## OEnovia TD 200 / 250 / 200 H / 250 H TWH 200 E / 250 E / 200 EH / 250 EH PRO Trinkwasser-Wärmepumpen

### Neues Gebläse Ersatzteil-Kompatibilität

Nr ITOE0262-de

17/09/2024

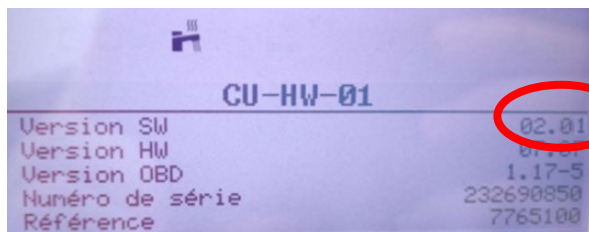
Geräte, die ab Juli 2024 produziert wurden (ab Seriennummer **2428F3600061**), sind mit einer neuen **Gebläse-Version** ausgestattet.

Diese Änderung folgt der Einstellung der Produktion des Gebläses 1. Version durch den Lieferanten.

Die Evolution der Geräte umfasst:

- Ein Gebläse der 2. Generation
- Eine neue Verkabelung des Gebläses: 1 Stromkabel und 1 Signalkabel
- Eine neue Gebläsehalterung
- Eine neue Programmversion der Leiterplatte **CU-HW-01** (Software **2.01**)

Gebläse 1. Generation	Gebläse 2. Generation
	<b>Ab Trinkwassererwärmer Serien-Nr.: 2428F3600061</b> 
<b>Merkmale:</b> <ul style="list-style-type: none"><li>- 2 Geschwindigkeiten</li><li>- <b>1 Kabel</b> (Stromversorgung + Signal)</li></ul>	<b>Merkmale:</b> <ul style="list-style-type: none"><li>- 2 Geschwindigkeiten</li><li>- <b>2 Kabel</b> (Stromversorgung + Signal)</li></ul>

### 4. Gebläse-Kabelführung (Gebläse 2. Generation)

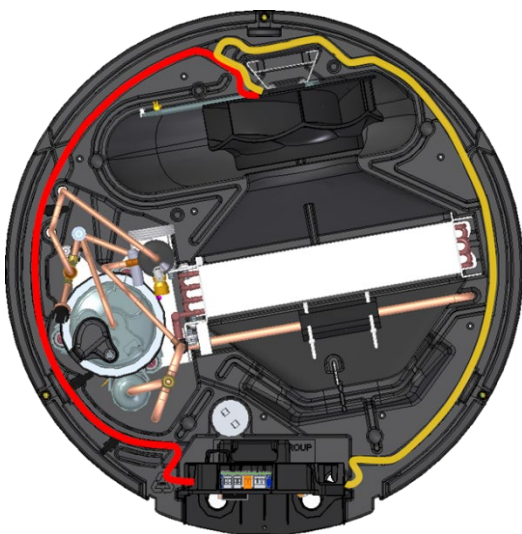
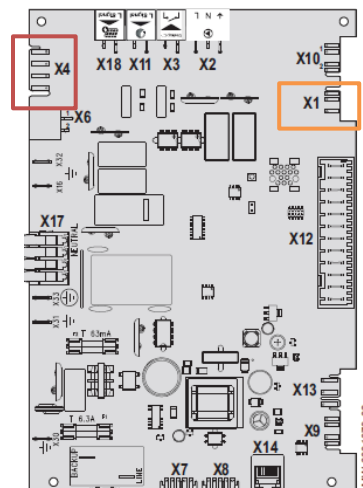
CU-HW-01 Leiterplatte Version 2.01 oder größer (Kompatibel mit allen Gebläse-Versionen).

**In rot:** Gebläse-Stromversorgung 230V → Klemmenblock **X4** der **CU-HW-01** (V2.01) Leiterplatte

**In orange:** Gebläse-Steuer-Signal → Klemmenblock **X1** der **CU-HW-01** (V2.01) Leiterplatte
